## Bilag 15 Ny supplerende høring

### Vedr.: Tillæg 1 til Lokalplan Nuuks Plads Metrostationsplads

### FORESLÅEDE ÆNDRINGER SOM ER I SUPPLERENDE HØRING 2022

# Tegning 1 · Områdeafgrænsning

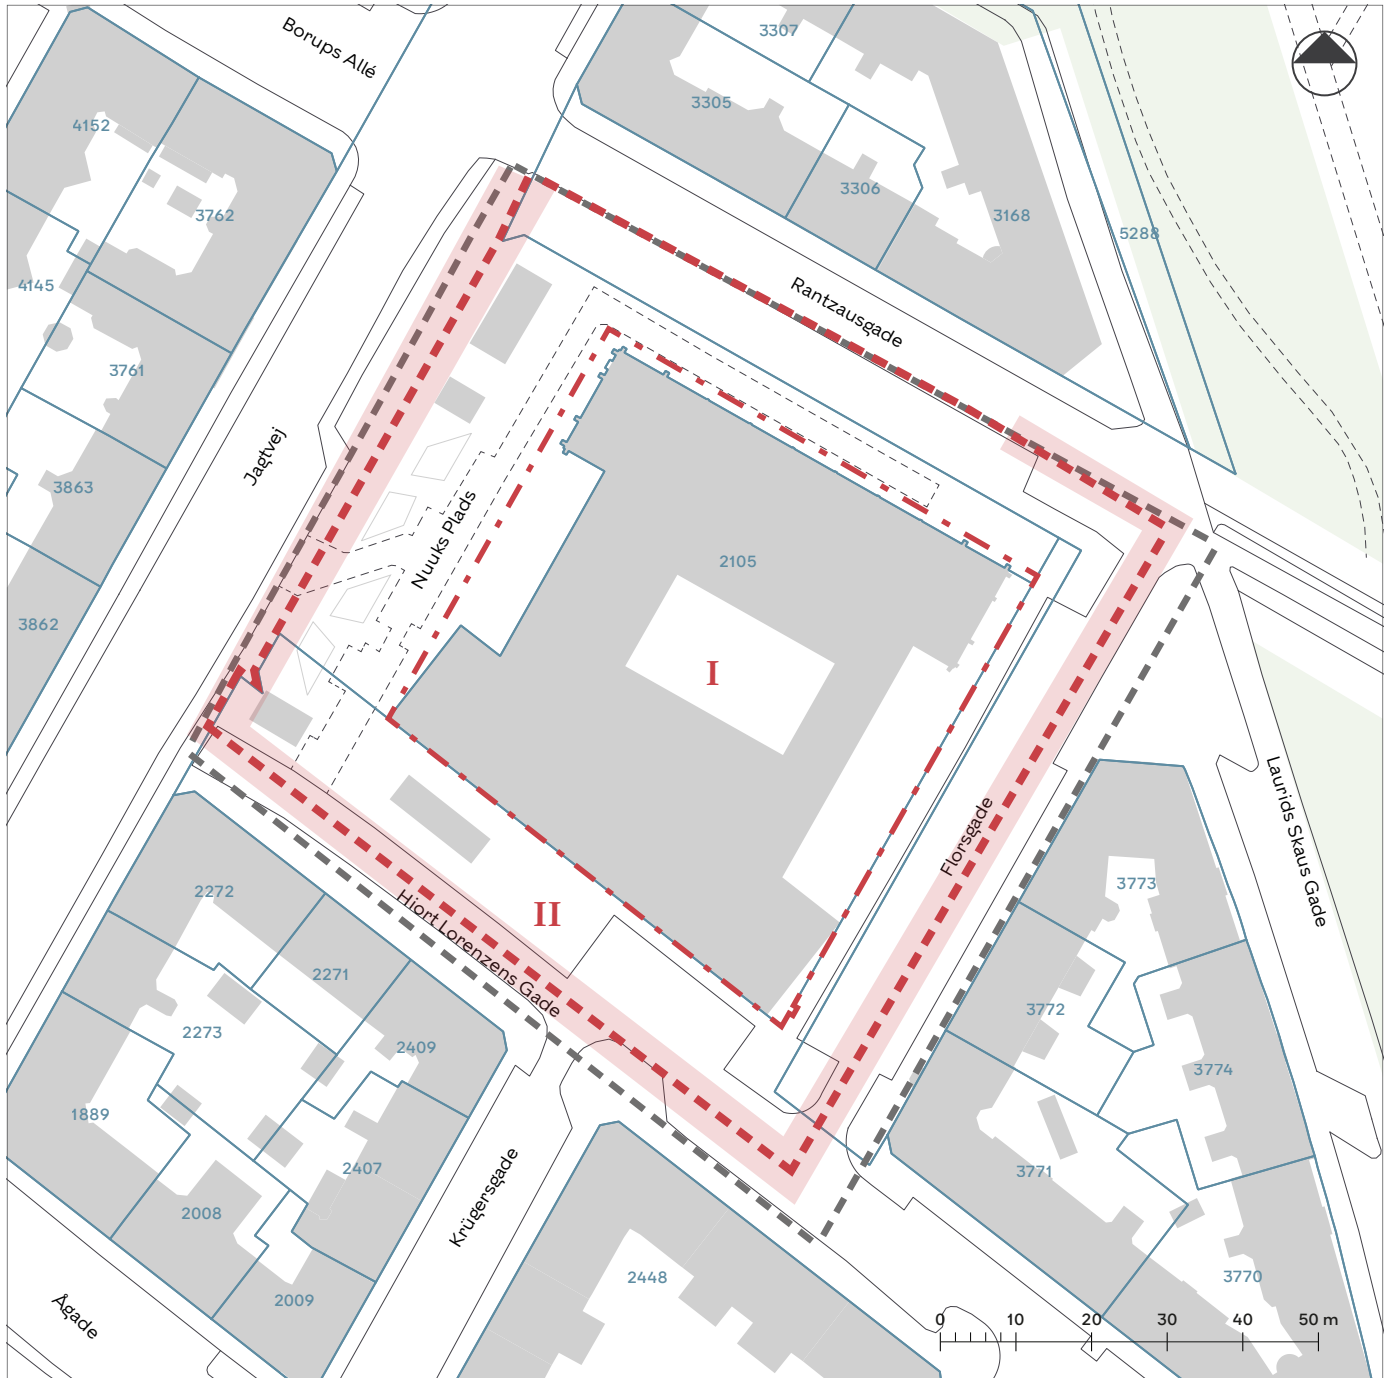
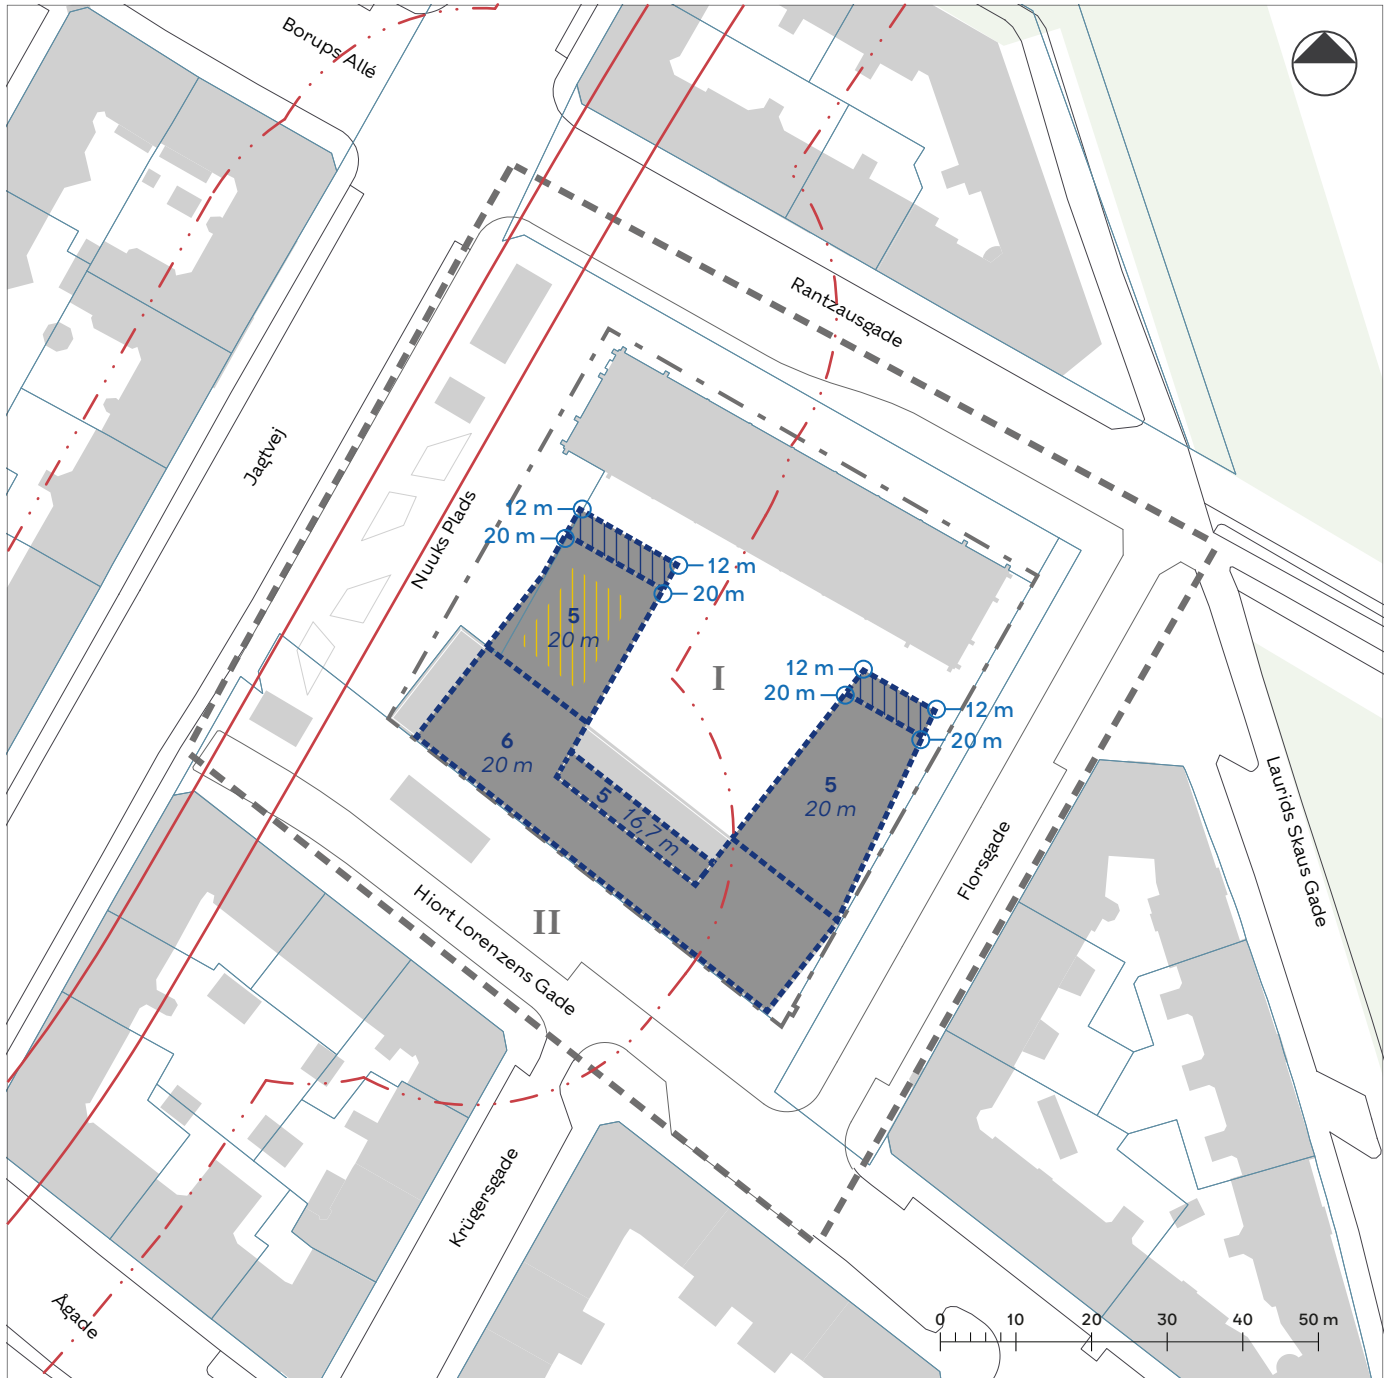
Forvaltningen er blevet opmærksom på, at der er en uoverensstemmelse med afgrænsningen af lokalplanområdet og kommuneplanens rammeområde, hvorfor afgrænsningen af lokalplanområdet justeres, så det svarer til rammeområdet.

Det betyder, at en del af vejarealet i Hiort Lorezens Gade og i Florsgade udtages fra lokalplanområdet. Det har ikke nogen indholdsmæssige konsekvenser.

- Lokalplantegninger:  
Lokalplantegning 1 - Område  
-Området justeres. Konsekvensrettes på alle øvrige lokalplantegninger.
- Redegørelsen:  
-Konsekvensrettes på illustrationer, bl.a. vignet om betinget aftale om tilkøb af areal, s. 6; vignet om bevaringsværdige bygninger, s. 14; skyggediagrammer, s. 16-17; vignet om bydelscenter, s. 17; vignet om lokalplaner i kvarteret, s. 19.

## Tegning 5b · Bebyggelsens omfang og placering

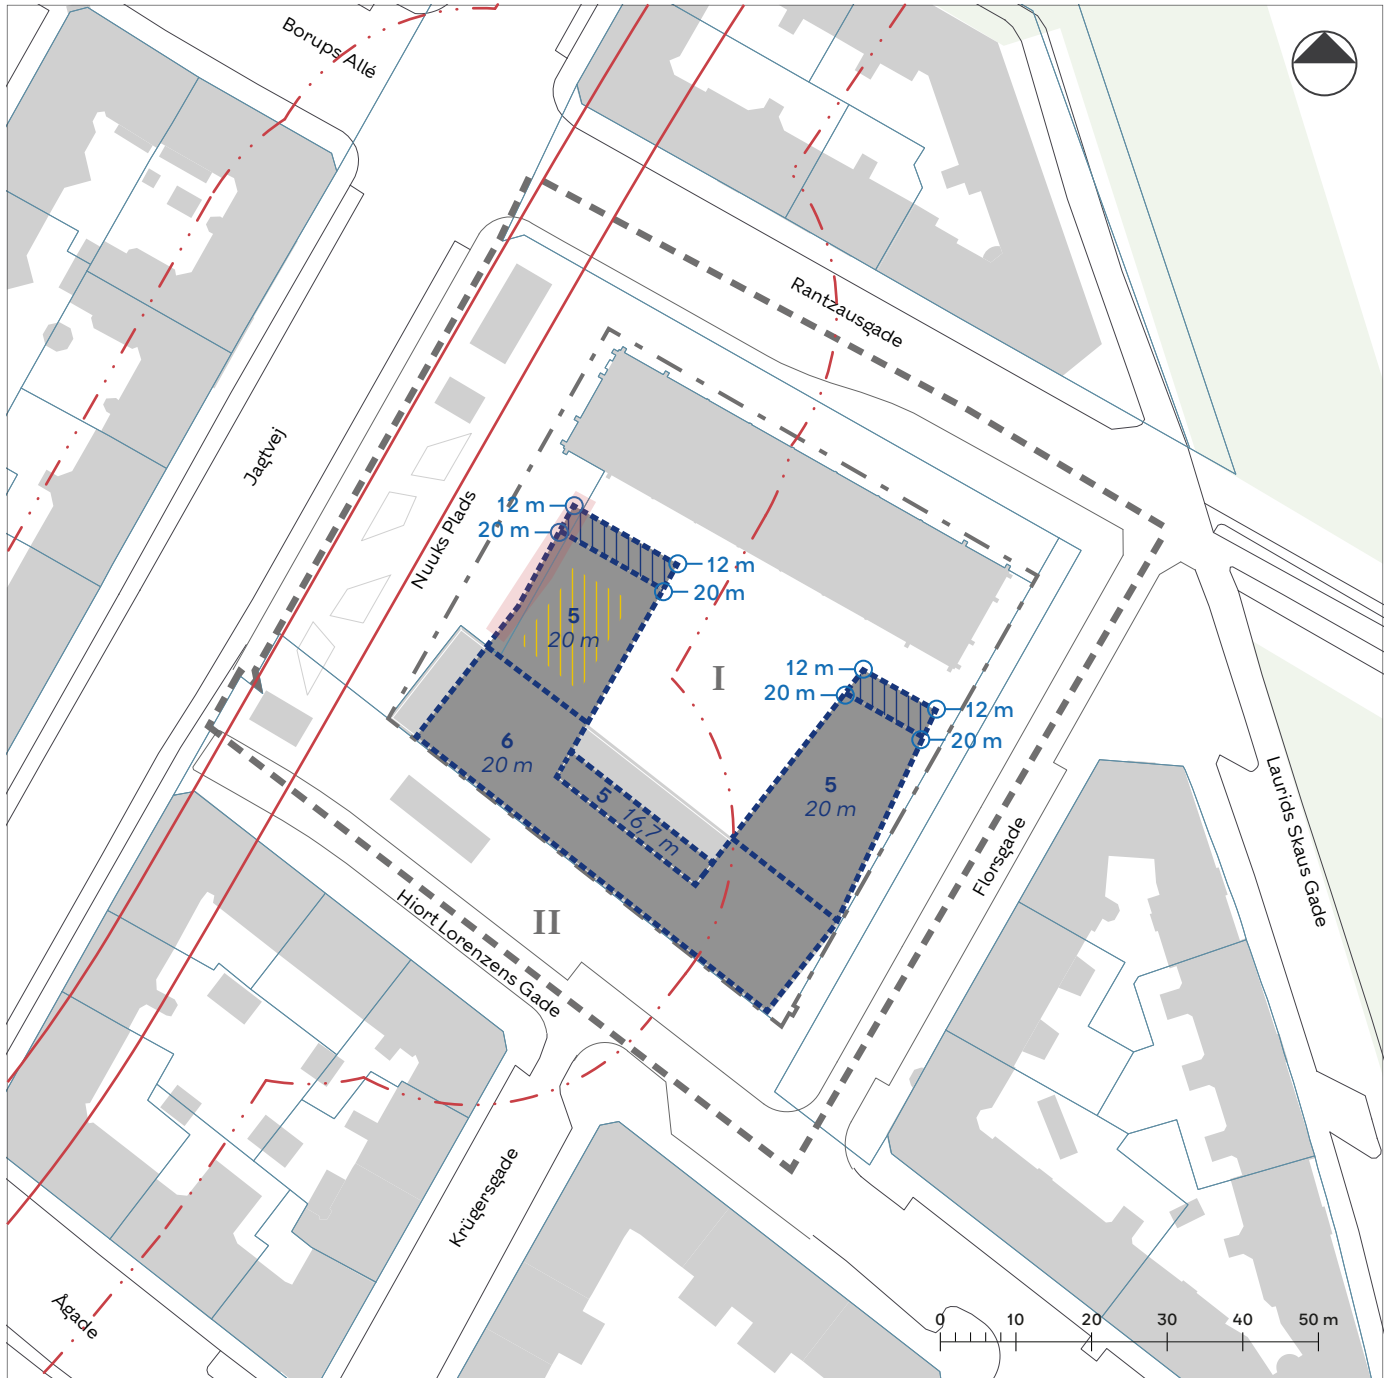
Bygherre ønsker en forøgelse af byggefeltet på 85 cm mod metrostationspladsen mhp. at kunne udnytte den fulde byggeret. Projektet har tabt areal, idet 2. etage i Koppels magasinbygning er delvist udgået for at frembringe et dobbelthøjt rum til supermarkedet.

Forvaltningen foreslår, at byggefeltet justeres, så byggeretten kan udnyttes. Forvaltningen vurderer, at den forøgede bredde på 85 cm ikke har nogen væsentlig betydning for oplevelsen af bebyggelsens omfang.

- Lokalplantninger:  
Lokalplantninger 5b - Omfang  
-Byggefeltet justeres. Konsekvensrettes på alle øvrige lokalplantninger.
- Redegørelsen:  
-Situationsplan udskiftes  
-Snit (se nedenfor) samt visualisering fra Jagtvej justeres (se før/efter under § 7 Bebyggelsens ydre fremtræden).

## Tegning 6a · Ydre fremtræden (bevaringsværdig bebyggelse)

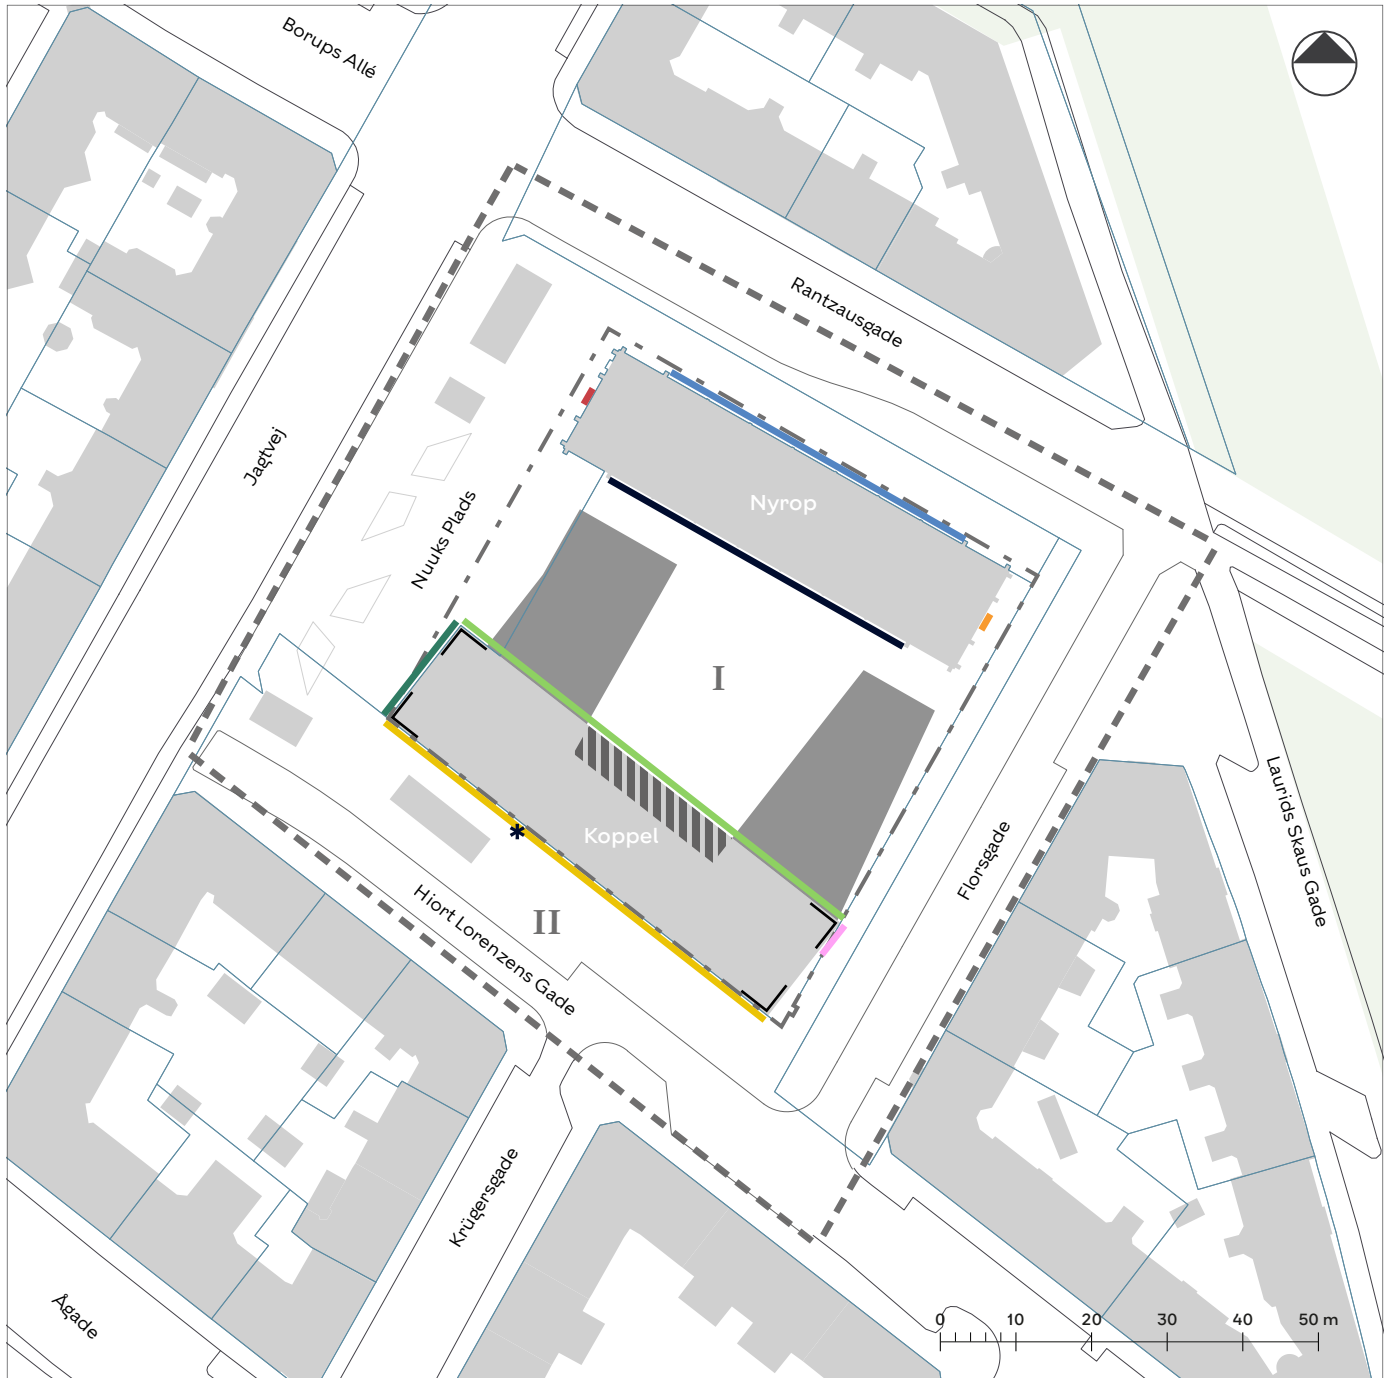
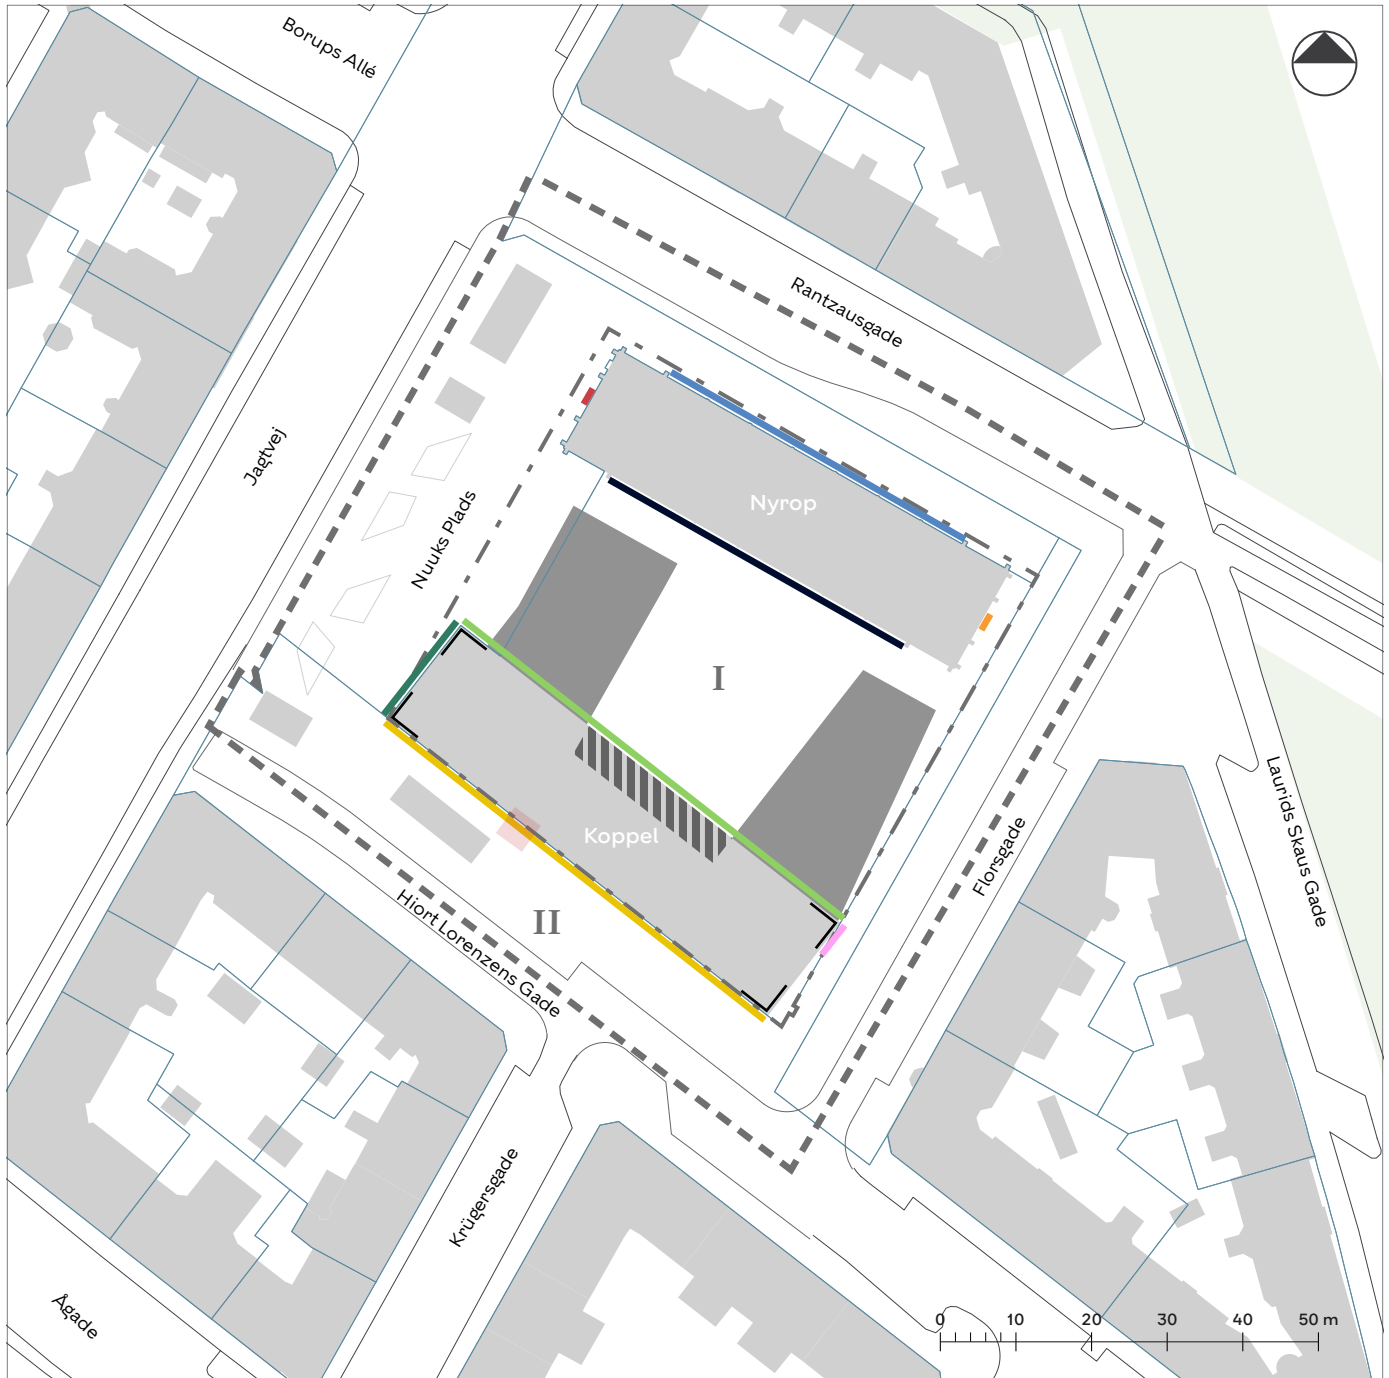
- Lokalplantegninger  
Tegning 6a - Ydre fremtræden (bevaringsværdig bebyggelse)  
-Lyserød facadelinje for facade g er gjort mindre.  
-Markering for uinddækket porthul fjernes
- Redegørelsen:  
-Redegørelsen konsekvensrettes som følge af ændringerne med bl.a. ny illustration af facaderne s. 13 og udtagning af illustration med åben klink, forøgelse af byggefeltet.
